ПАТРОНЫ БЫСТРОСМЕННЫЕ КУЛАЧКОВЫЕ ДЛЯ ГАЕЧНЫХ МЕТЧИКОВ С ЛЫСКАМИ, ДИАМЕТРОМ от 2,24 до 40 мм

ГОСТ 21827–76

Изменение № 1 ГОСТ 21827—76 Патроны быстросменные кулачковые для гаечных метчиков с лысками диаметром от 2,24 до 40 мм. Конструкция и размеры

Черт. 1

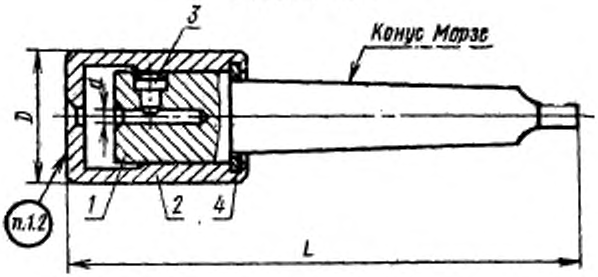
Пункт 1.1. Таблица 1. Заменить ссылку: ГОСТ 18941—68 на ГОСТ 13941—80.

Черт. 2

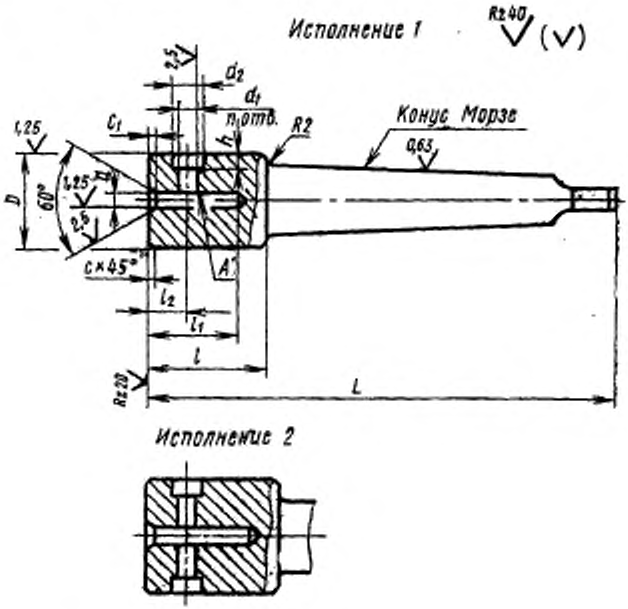
Пункты 2.1, 3.1, 4.1. Таблицы 2—4. Заменить обозначения предельных отклонений: A_3 на H8, X_3 на f9, A_4 на H11, A_5 на H12, X_5 на b12, X_4 на d11, C_5 на h12.

Пункт 2.4. Заменить ссылку и обозначение: ГОСТ 2847—67 на СТ СЭВ 147—75, АТ7 на АТ6.

Пункт 2.5. Заменить слова: «Радиальное биение» на «Допуск радиального биения».

Пункты 2.6, 3.5, 4.5. Заменить обозначения предельных отклонений: A_7 на H14, B_7 на h14, CM_7 на $\pm \frac{IT14}{2}$.

Пункты 2.7, 3.6. Заменить ссылку: ГОСТ 9791—68 на ГОСТ 9.073—77.

Черт. 3

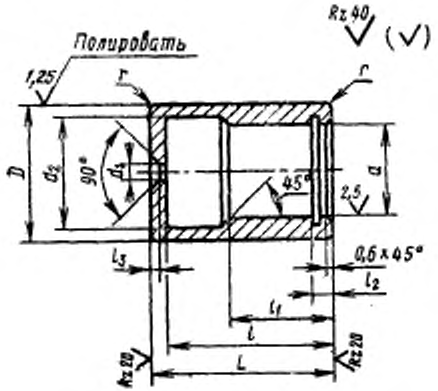
Пункты 3.4. Заменить ссылки: ГОСТ 13941—68 на ГОСТ 13941—86, ГОСТ 13944—68 на ГОСТ 13944—80.

Пункты 3.3, 4.3. Заменить обозначения твердости: HRC 45...50 на $HRC_э$ 46,5...51,5.
